# 改善箇所説明図

## フロントインパクトセンサ配線の配策

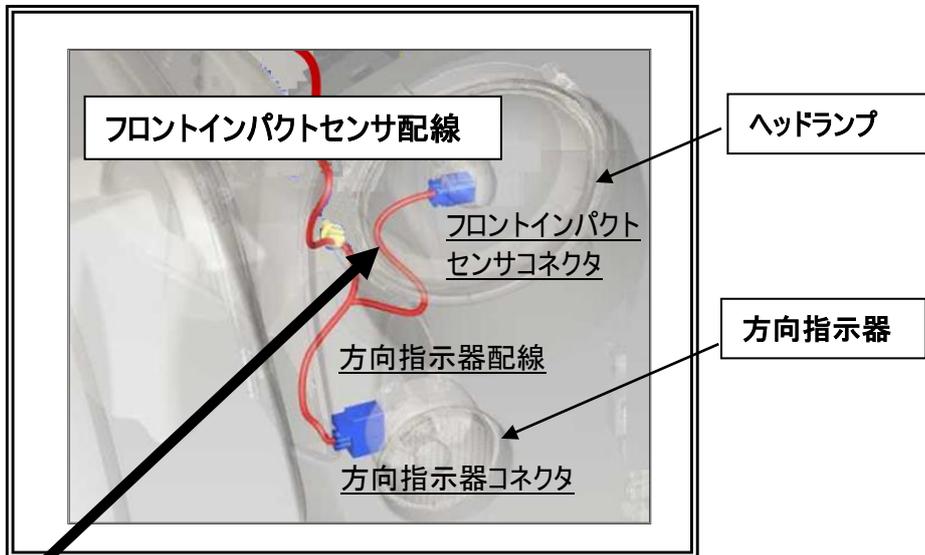
乗員保護装置において、フロントインパクトセンサの配線の配策が不適切なため、衝突時に衝突判定が行われる前に当該配線が断線することがある。そのため、衝突時にフロントエアバッグの展開および、シートベルトプリテンショナーが作動せず、最悪の場合、乗員が過度の傷害を負うおそれがある。

全車両、フロントインパクトセンサ配線の配策を変更する。

識別：左側ラジエーター・クロスメンバー外側固定ボルト頭部に黄色ペイントを塗布する
